ПАСПОРТ ДОСТУПНОСТИ объекта социальной инфраструктуры (ОСИ)

МУНИЦИПАЛЬНОГО БЮДЖЕТНОГО ДОШКОЛЬНОГО
ОБРАЗОВАТЕЛЬНОГО УЧРЕЖДЕНИЯ ДЕТСКИЙ САД №55
«УЛЫБКА»

АКТ ОБСЛЕДОВАНИЯ
объекта социальной инфраструктуры
К ПАСПОРТУ ДОСТУПНОСТИ (ОСИ)
МУНИЦИПАЛЬНОГО БЮДЖЕТНОГО ДОШКОЛЬНОГО
ОБРАЗОВАТЕЛЬНОГО УЧРЕЖДЕНИЯ ДЕТСКОГО САДА № 55
«УЛЫБКА»

Фото 7

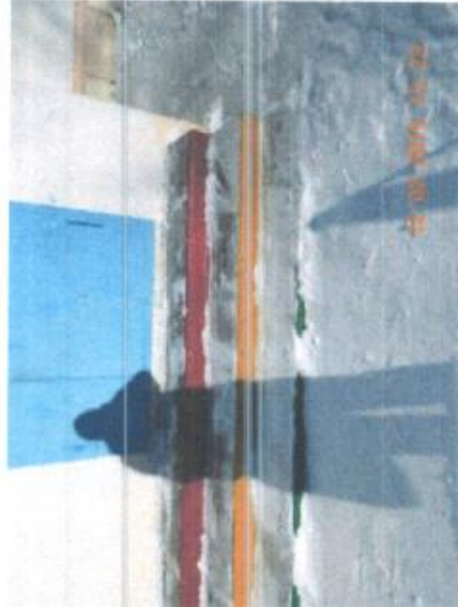
Наименование функционального планировочного элемента	Наличие элемента		Выявленные нарушения и замечания		Значимо для инвалида (категория)	Содержание	Содержание	Виды работ
	есть / нет	№ на плане	№ фото	Содержание				
Лестница (наружная)				Отсутствуют двухуровневые поручни с двух сторон с безопасным удлинением, выступающим за лестницу на 30см.	Все	Установить двухуровневыми поручнями с двух сторон с безопасным удлинением, выступающим за лестницу на 30см.		
				Отсутствует закругление ребра лестничных ступеней радиусом 0,05м.	О, С	Установить закругление ребра лестничных ступеней радиусом 0,05м.		
				Отсутствует разделительный поручень на лестничном марше центрального входа.	Все	Установить разделительный поручень на лестничном марше центрального входа.		Текущий ремонт, индивидуальное решение с ТСР
	Есть	6,7,8	6,7,8	Отсутствует закругление лестничных ступеней радиусом 0,05м.;	О, С	Установить закругление лестничных ступеней радиусом 0,05м.

Отсутствует контрастное или фактурное выделение первой и последней ступеней лестничного марша.	С	Нанести контрастное или фактурное выделение первой и последней ступеней лестничного марша.		
				Отсутствует противоскользящее покрытие	Все	Предусмотреть противоскользящее покрытие.

покрытие ступеней. Отсутствует кнопка вызова на поручне.	Все	Установить кнопку вызова на поручне.	
Пандус (наружный)	нет	-	-	Отсутствует	Все	Оборудовать пандус или предусмотреть подъемный механизм	Текущий ремонт, индивидуальное решение с ТСР
Входная площадка (перед дверью)	Есть	8	8	Отсутствуют дренажные и водосборные решетки. При низком температурном режиме обледенение пола. Отсутствует навес над входной площадкой центрального входа.	Все С	Установить дренажные и водосборные решетки. Установить противоскользящее напольное покрытие. Установить навес над входной площадкой центрального входа. Установить звуковой маяк на стене.	Текущий ремонт, индивидуальное решение с ТСР
				Отсутствует звуковой маяк. Высота порога 0,08м.	К	Уменьшить высоту порога до 0,014м.	
				Отсутствуют дверные фиксаторы с функцией «открыто»/ «закрыто».	К	Установить дверные фиксаторы в положении «открыто»/ «закрыто».	
Дверь (входная)	Есть	9,10	9,10	Отсутствует доводчик с 5 секундной задержкой. Ширина дверного проёма менее 1,2м. (осн.вход) Ширина дверного полотна менее 0,9м. (центр.вход)	Все	Установить двери доводчиком с задержкой на 5сек. Установить дверной блок не менее 1,2м с шириной дверного полотна не менее 0,9м	Текущий ремонт

Фото 13

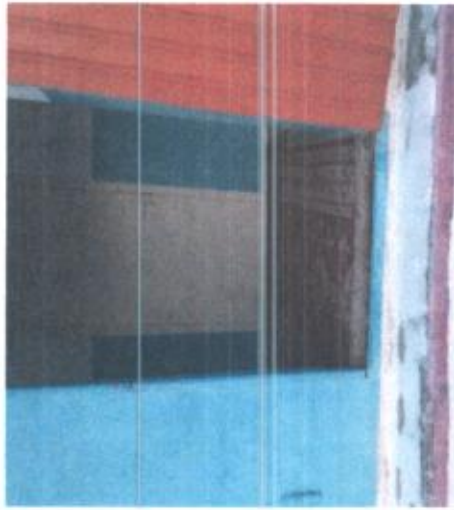
Тамбур	Есть	11,12, 13	11,12, 13	Отсутствуют тактильные направляющие элементы Отсутствуют дренажные и водосборные решетки. Обледенение пола при низких температурах (кафельная плитка). Высота порога 0,08м. Ширина тамбура основного входа 1,48м	С Все К К	Установить тактильные направляющие элементы. Установить дренажные и водосборные решетки. Предусмотреть противоскользящее напольное покрытие. Уменьшить высоту порога до 0,014м. Увеличить тамбур основного входа до нормативных размеров.	Текущий ремонт
ОБЩИЕ требования к зоне				Отсутствуют двухуровневые поручни с двух сторон с безопасным удлинением, выступающим за лестницу на 30см. Отсутствует разделительный поручень на лестничном марше центрального входа. Отсутствует противоскользящее покрытие ступеней. Отсутствует кнопка вызова на поручне. Отсутствуют дренажные и водосборные решетки. При низком температурном режиме обледенение пола. Отсутствует навес над входной площадкой центрального входа. Обледенение пола тамбура	Все	Установить двухуровневыми поручнями с двух сторон безопасным удлинением, выступающим за лестницу на 30см. Установить разделительный поручень на лестничном марше центрального входа. Установить противоскользящее покрытие. Установить кнопку вызова на поручне. Оборудовать пандус или подъемный механизм. Установить дренажные и водосборные решетки. Установить противоскользящее напольное покрытие. Установить навес над входной площадкой центрального входа. Предусмотреть противоскользящее	Текущий ремонт, индивидуальное решение с ТСР

Фото 29

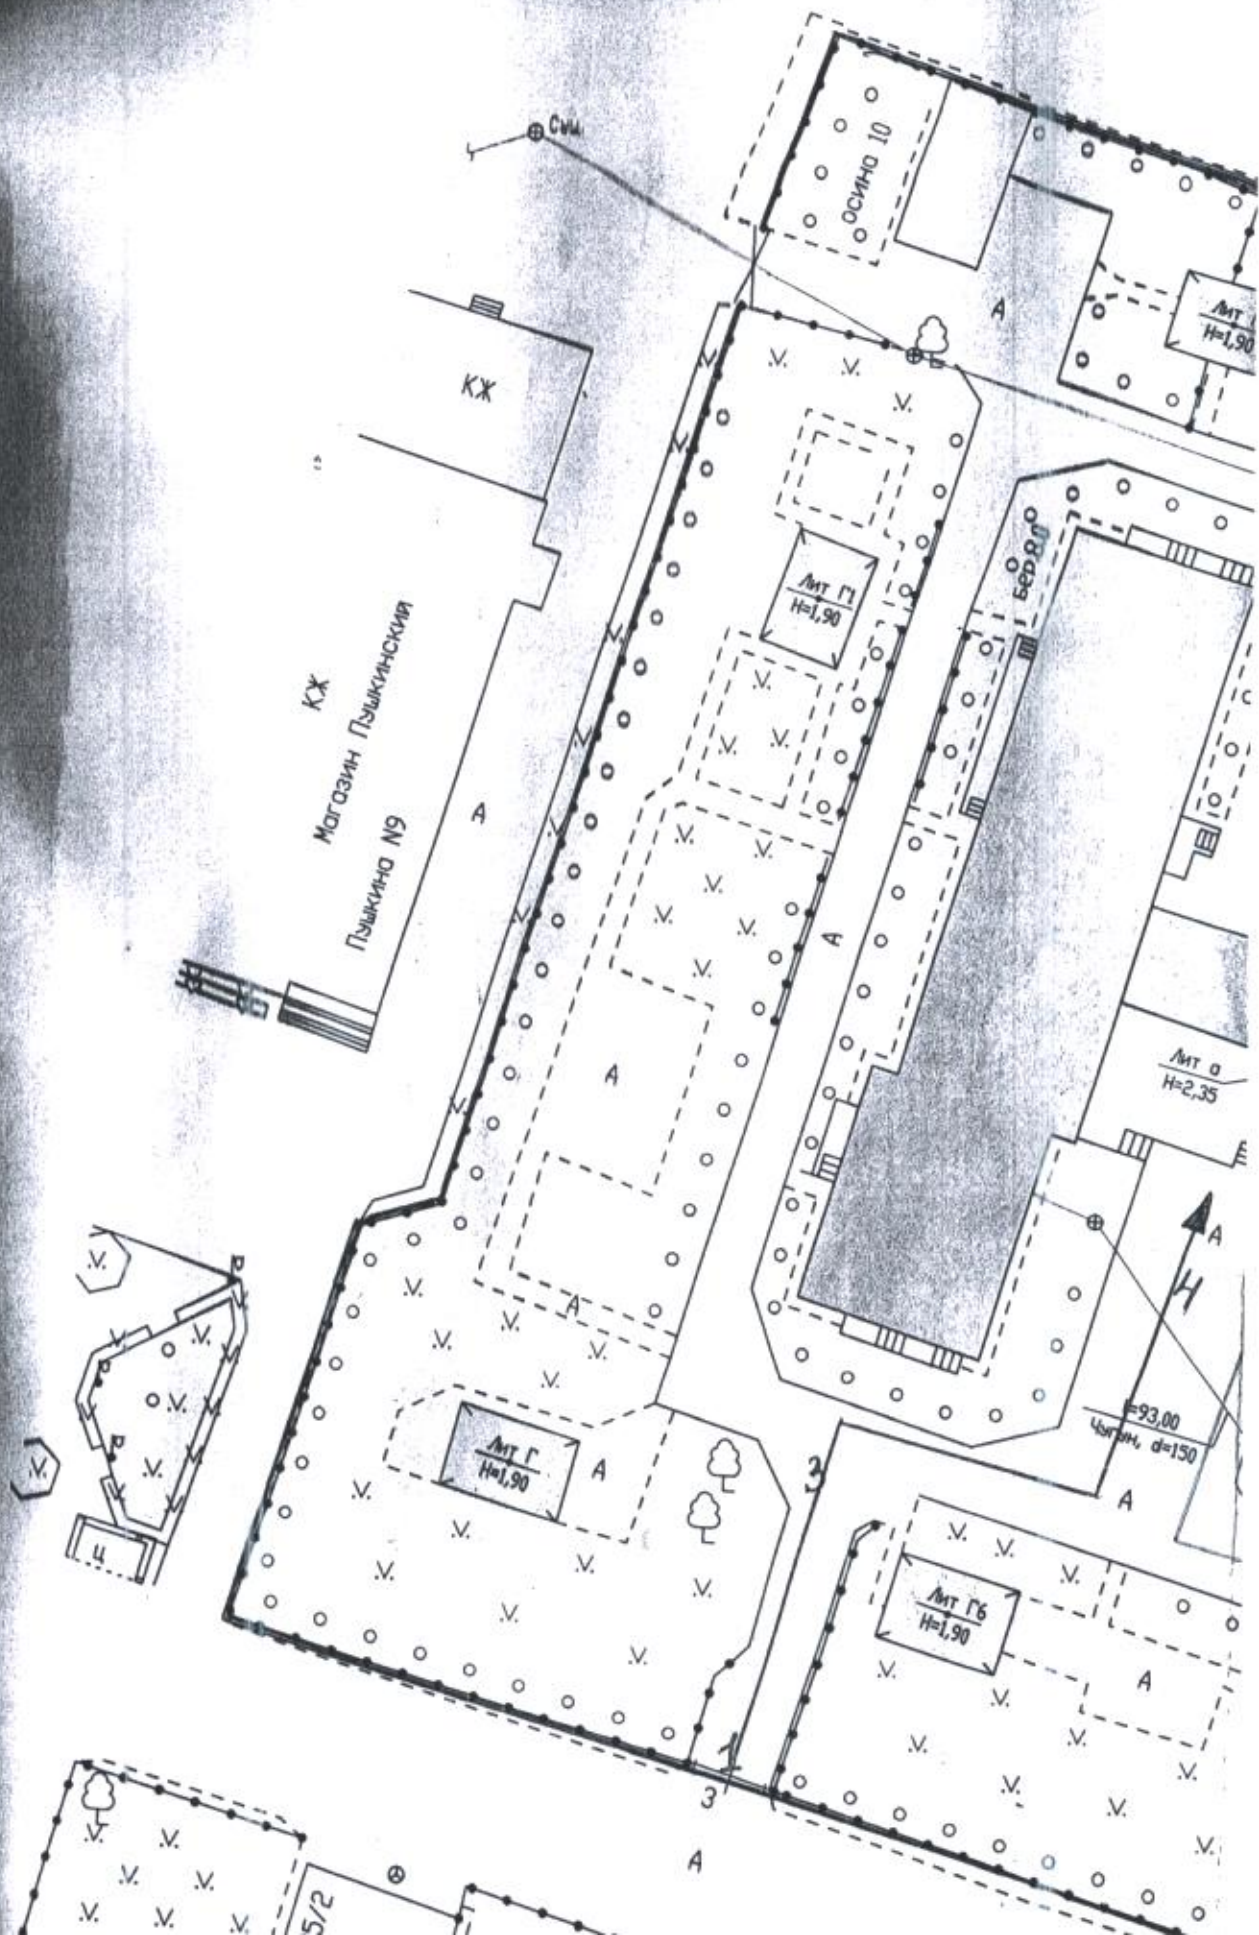
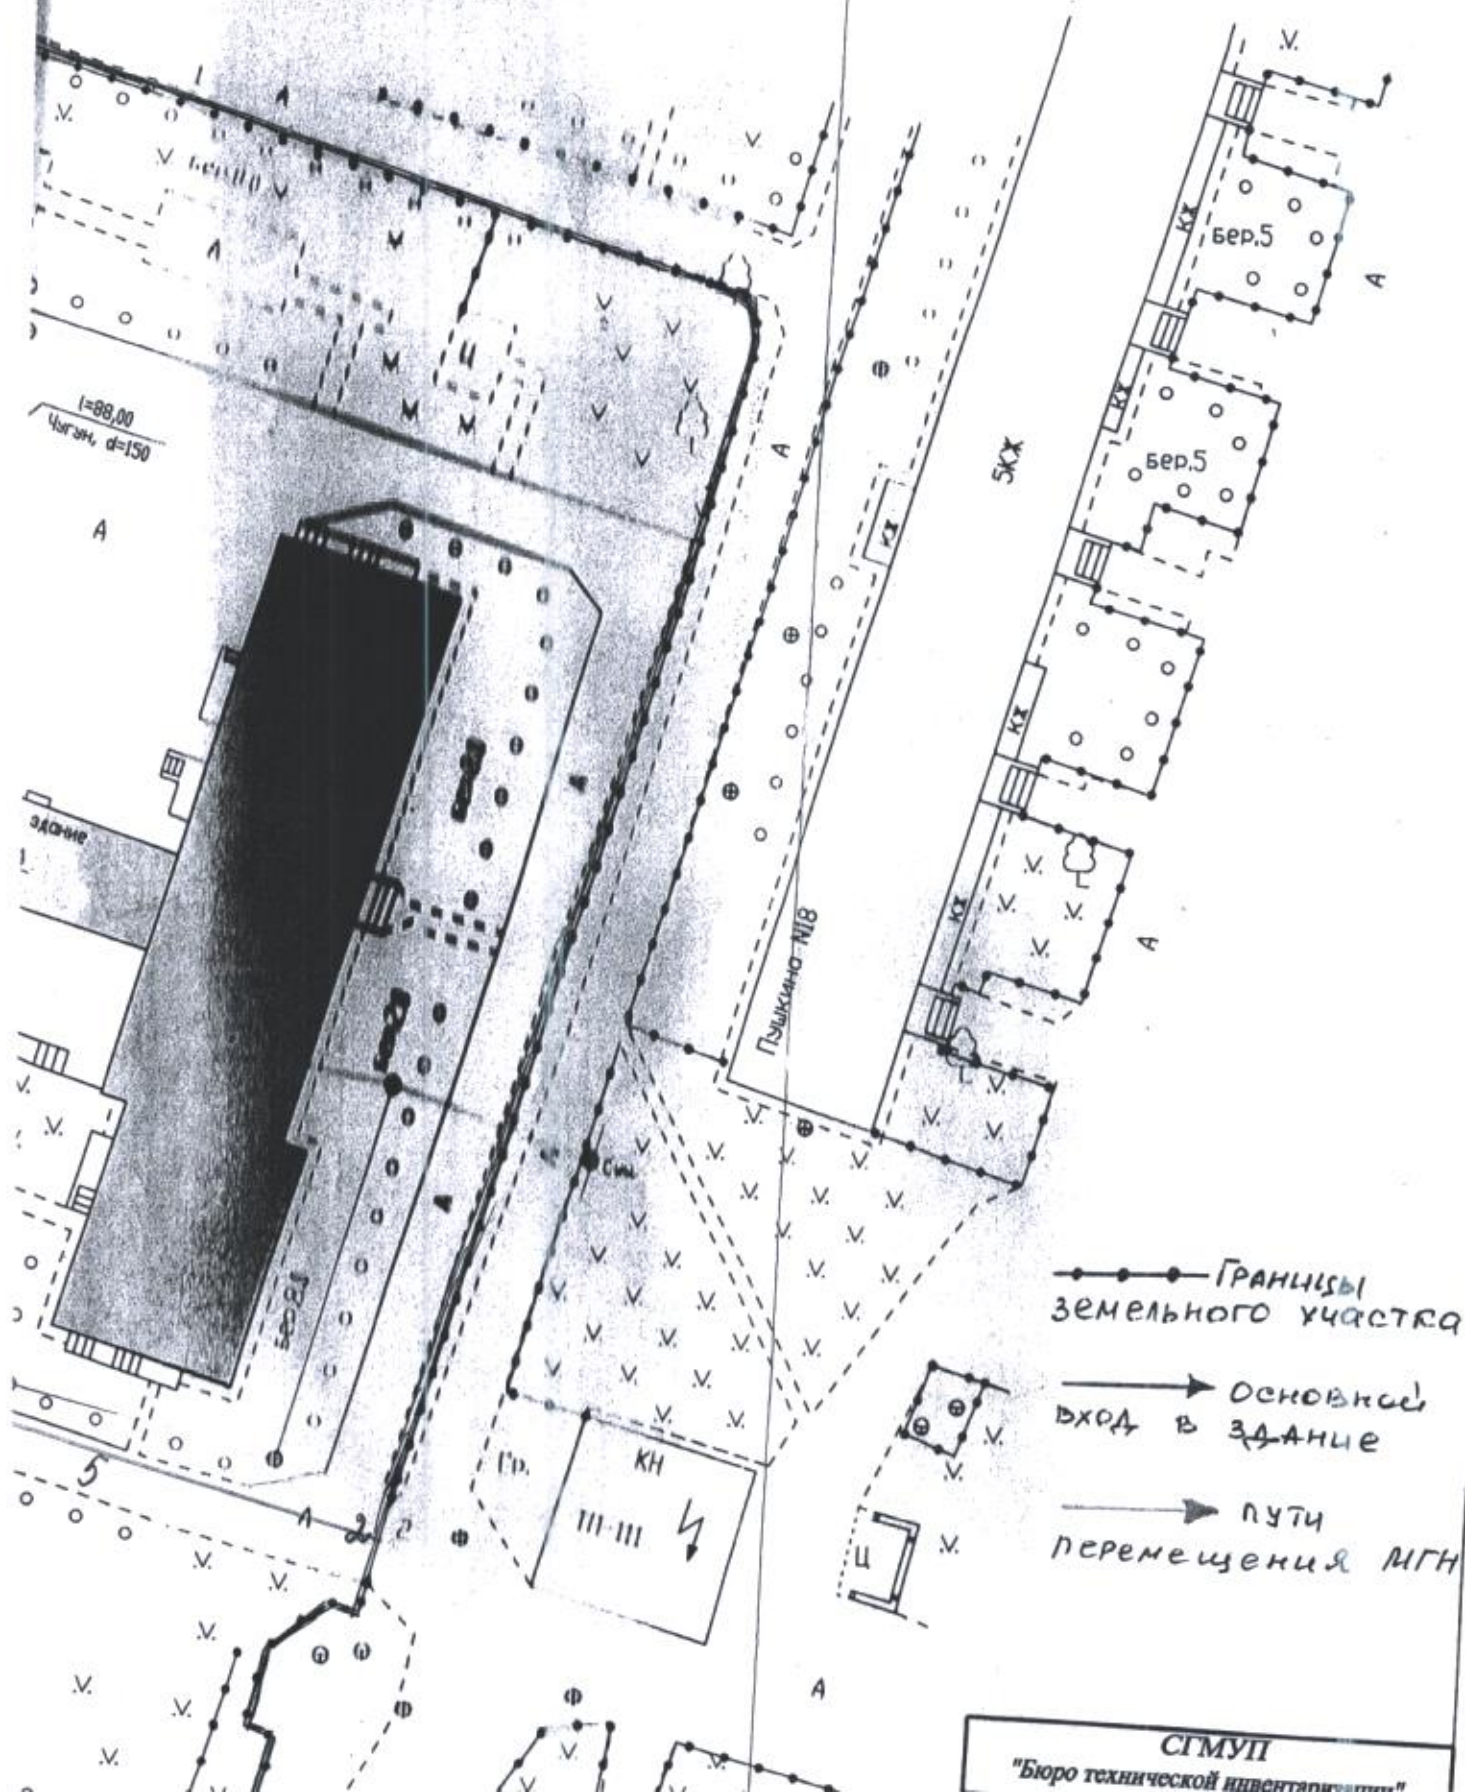
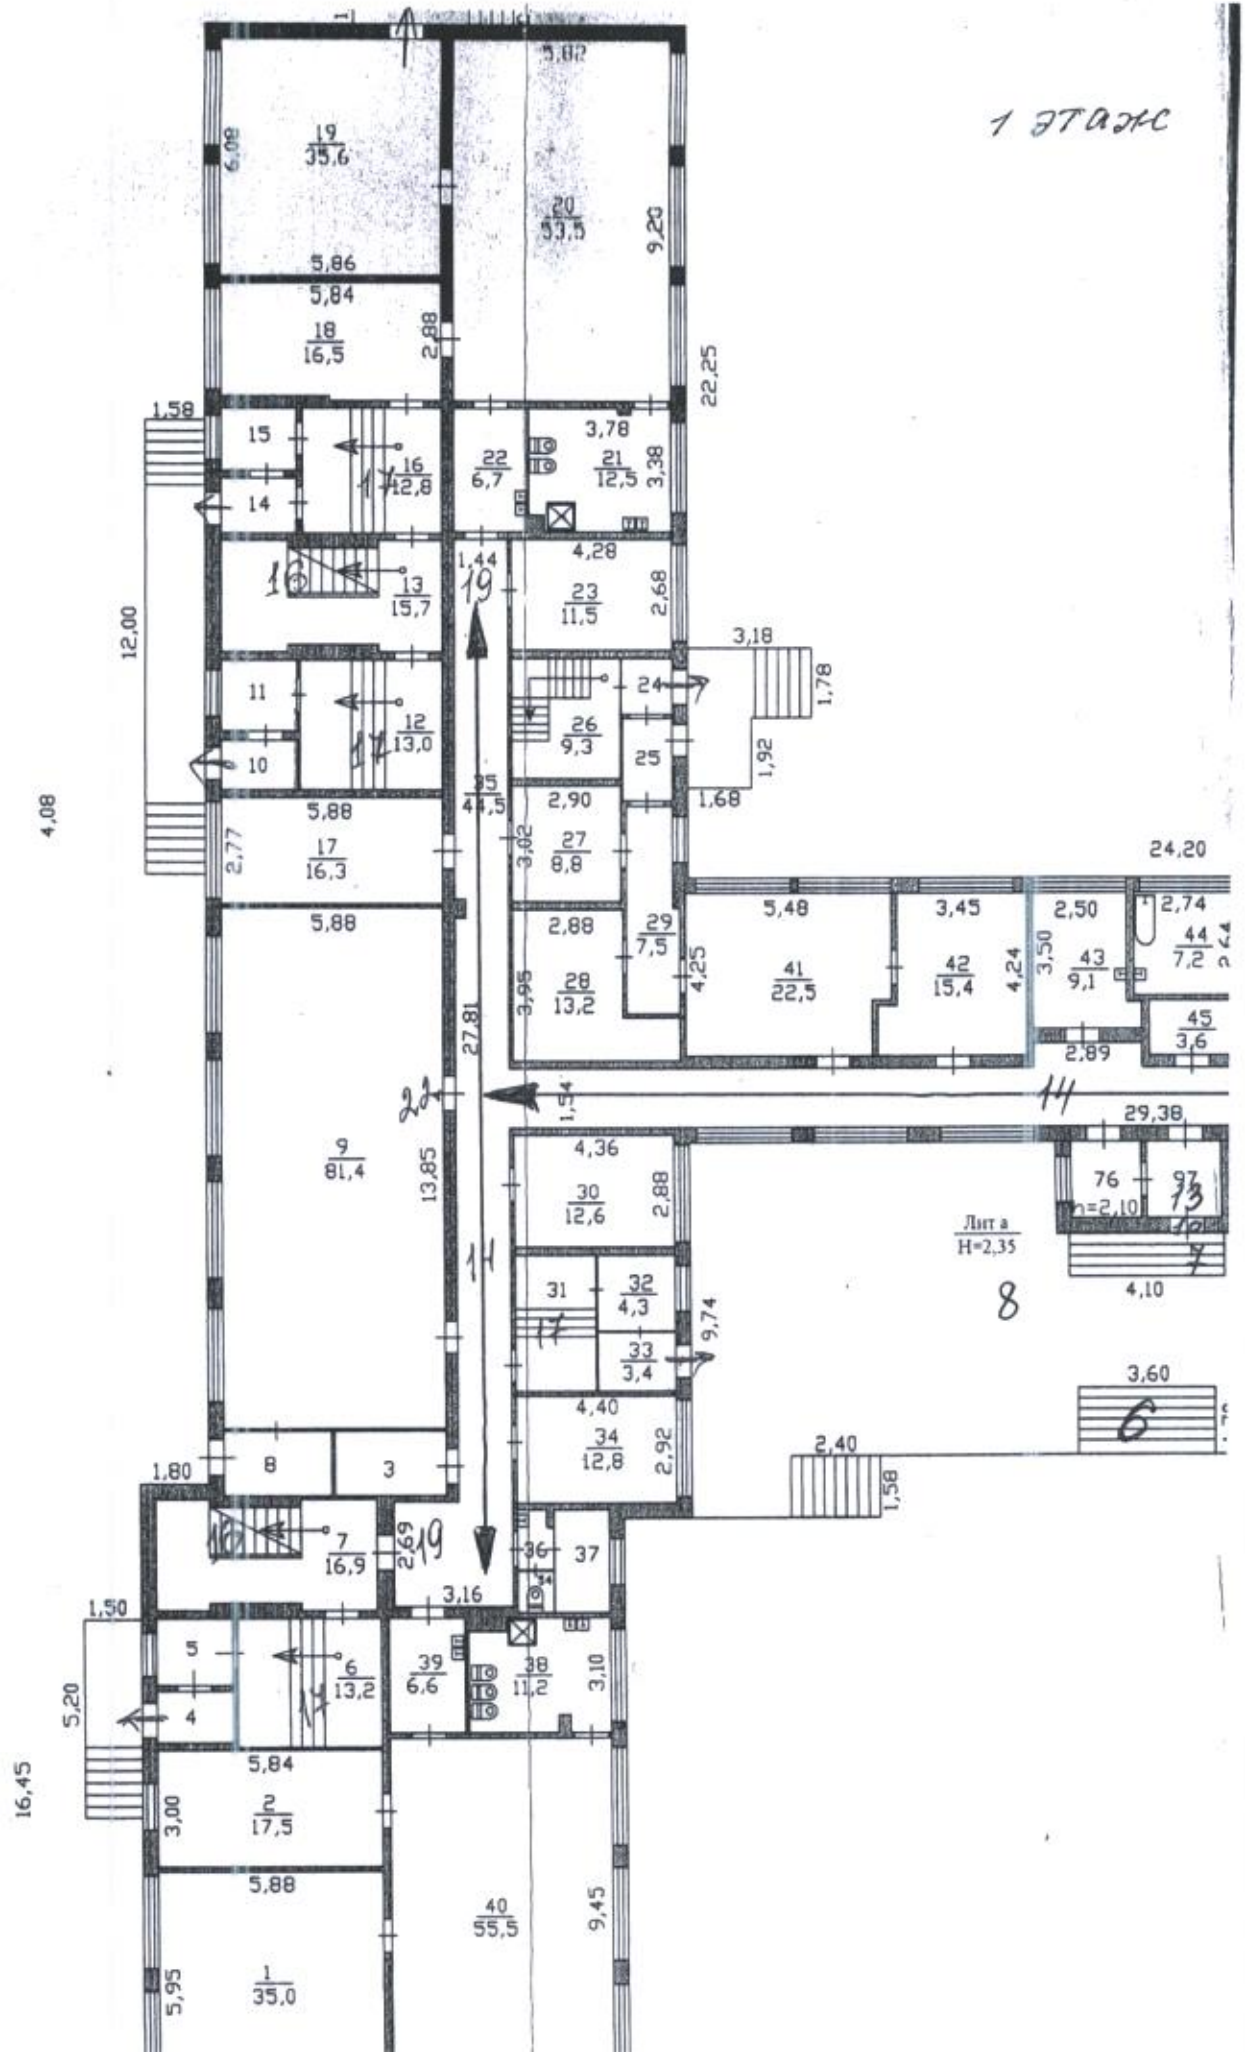
7	Пути движения к объекту (от остановки транспорта)	ВНД	№ 28-31	№28-31
---	---	-----	---------	--------

Зона пути движения к объекту (от остановки транспорта) – физическая доступность для всех категорий инвалидов (К,О,С,Г,У) временно недоступна (ВНД).
